Instruction pour le montage des culasses OM 611/646

Constructeur: Mercedes-Benz	
Moteurs de séries:	N° d'article
OM 611.980/.981/.983/.987	20.0803.61100, 20.0803.61101
OM 646.951/.961-963/.966	20.0803.64600, 20.0803.64602

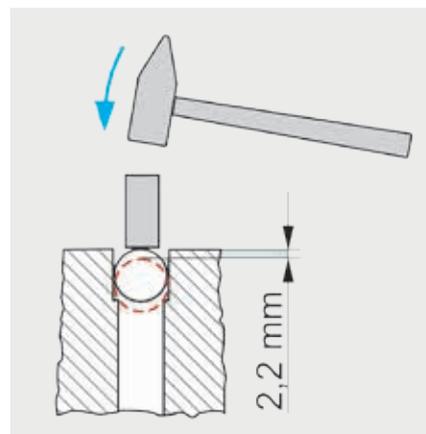
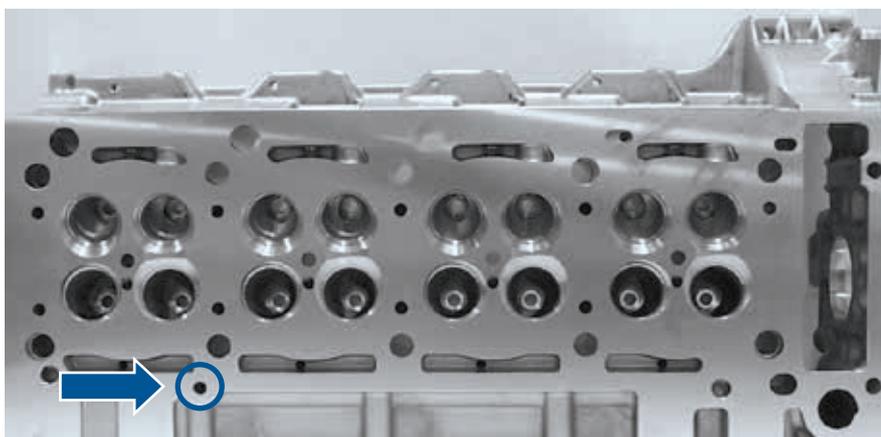
Attention:
 Vérifier si la culasse démontée à remplacer a une bille de Ø 8 mm qui bouche le trou de passage d'eau.
 Si tel est le cas, la bille de Ø 8 mm qui se trouve dans le sachet d'accessoires doit être montée dans la nouvelle culasse.
